Rapport de contrôle d'installations électriques à basse et à très basse tension

RÉF. 151/2024/68819/01:1

DATE DU CONTRÔLE 26/06/2024 (14:30 - 15:35) AGENT VISITEUR Soufian Rozaine
ADRESSE DU CONTRÔLE avenue winston churchill 242 (étage 5ème) - 1180 ucclle TYPE DE CONTRÔLE Visite de contrôle vente ancienne installation (8.4.2)

Croquis de position élémentaire et descriptif sommaire des tableaux

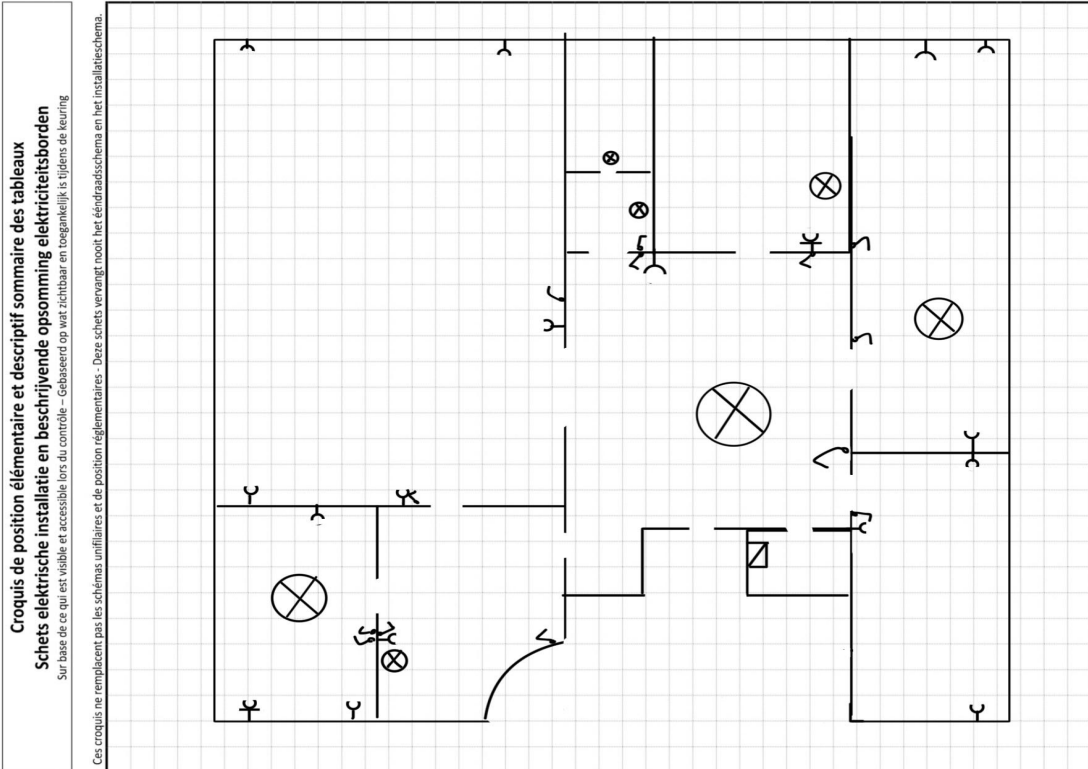
- Les tableaux de répartition ne sont pas accessibles ou démontables. - 5.3.5.1.
- Les schémas unifilaires et/ou plans de position ne sont pas présents. - 3.1.2.;6.4.6.;6.5.7.;9.1.2.

- Il n'y a pas de dispositif différentiel placé à l'origine de l'installation électrique. - 4.2.4.3.
- La correspondance entre les degrés de protection (IP) du matériel électrique contre les contacts directs et les volumes dans la salle de bain n'est pas respectée. - 7.1.4.3.

- Les bases de fusibles/disjoncteurs à broches ne sont pas équipées d'éléments de calibrage. - 5.3.5.5.
- Des conducteurs du type VOB ne sont pas placés sous conduit et/ou comme il se doit. - 5.2.9.
